# INFORMAČNÍ BULLETIN

M 6-III/42  
M 137 A/9  
č. M 137 AZ/3  
M 337/72  
M 337 A/3

**TÝKÁ SE:** Rekonstrukce rozdělovacího raménka a vačky  
zapalovacího magneta LUN 2221.13, typ 52-9276.57.

**DŮVOD:** Zvýšení životnosti a spolehlivosti rozdělovacího raménka.

### Seznam dílů původního a nového provedení

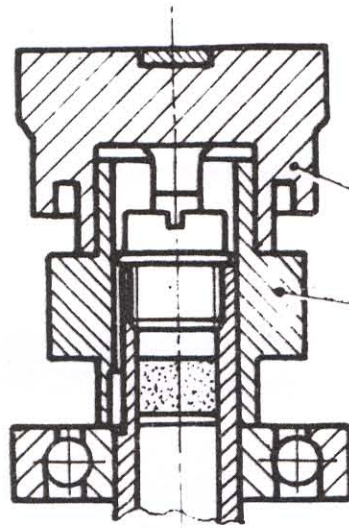
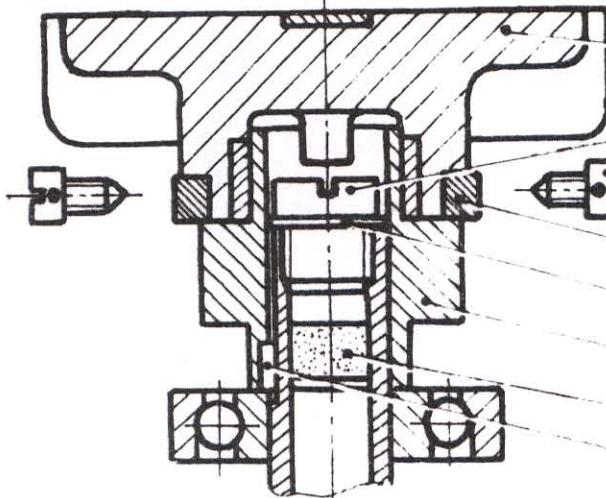
**OPATŘENÍ:** K dosažení zvýšení životnosti a spolehlivosti rozdělovacího raménka byla provedena konstrukční změna upevnění rozdělovacího raménka na vačce. Magneta, vyráběná od II. pololetí 1975 mají nové rozdělovací raménko a vačku. Magneta v původním provedení se již nevyrábí, ale jsou v provozu zaměnitelná s novým provedením.

Vznikne-li v provozu u původního rozdělovacího raménka nutnost výměny za nové provedení, bude nutno vyměnit i vačku za nové provedení, neboť se nová a původní vačka konstrukčně liší.

1 ks Rozdělovací raménko	č.v. 402-8437.43
1 ks Vačka	302-3890.77
1 ks Kroužek	402-6014.75
2 ks Šroub	402-0522.07
125+3 mm Pojišťovací drát $\varnothing$ 0,8 mm	ČSN 42 6410.5
